改善箇所説明図

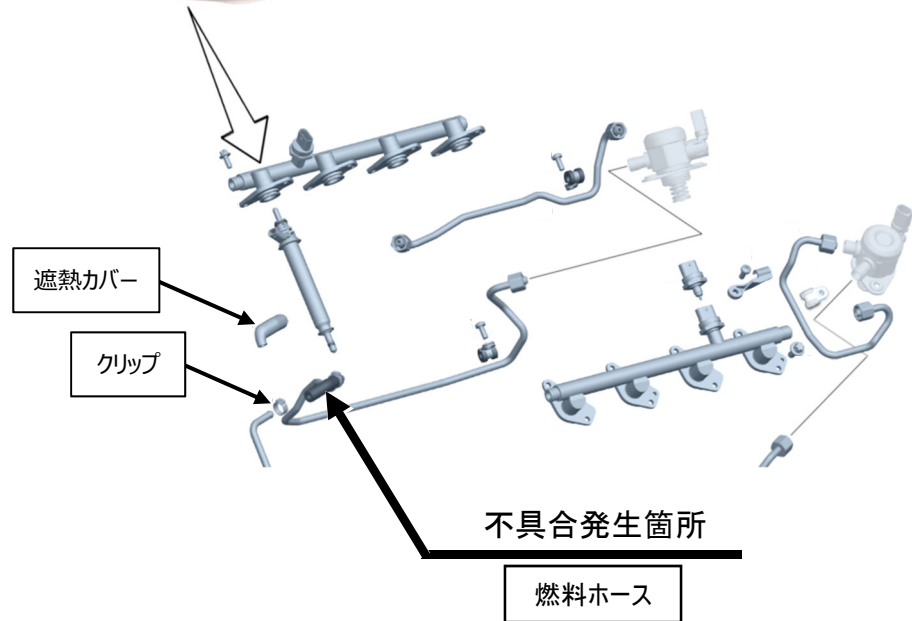
燃料ホースにおいて、材質の選定が不適切なため、熱による劣化が進むことがある。そのため、接続部の気密性が低下することで燃料漏れが発生するおそれがある。

全車両、燃料ホースを新品に交換して対策されたクリップで固定した後、遮熱カバーを装着する。
